Piano 0

Carenze riscontrate

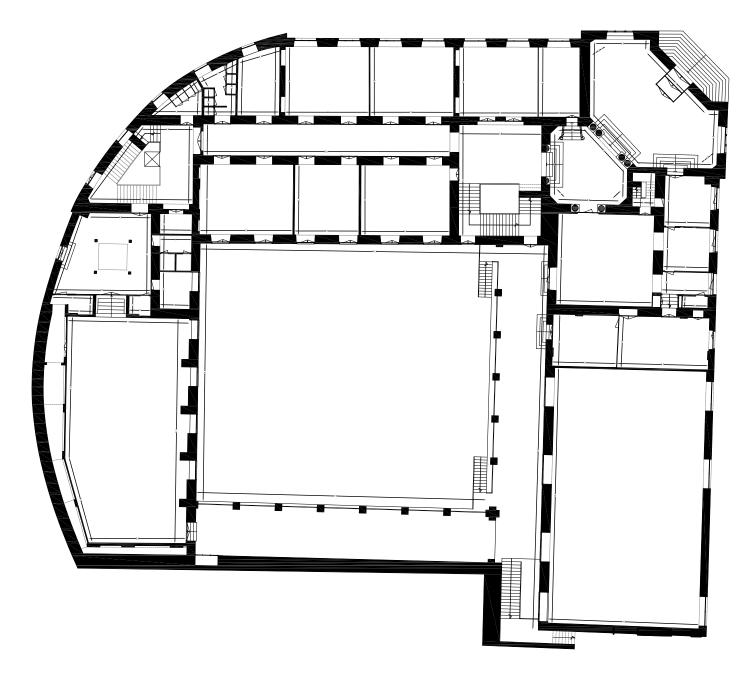
Sul solaio della corte e delle parti aggettanti si riscontra il classico fenomeno dello sfondellamento dei travetti dovuto, presumibilmente alle infiltrazioni delle acque meteoriche che ha accelerato il fenomeno di ossidazione delle barre.

Si prescrive una indagine conoscitiva del suddetto solaio al fine di caratterizzare la geometria e i materiali a mezzo di:

- endoscopia per la definizione dello spessore del solaio;
- sonreb per la caratterizzazione meccanica del cls travetti;
- prove durometriche per la stima della resistenza delle barre di armatura.

Tale indagine consentirà di poter calibrare gli interventi di ripristino del solaio.
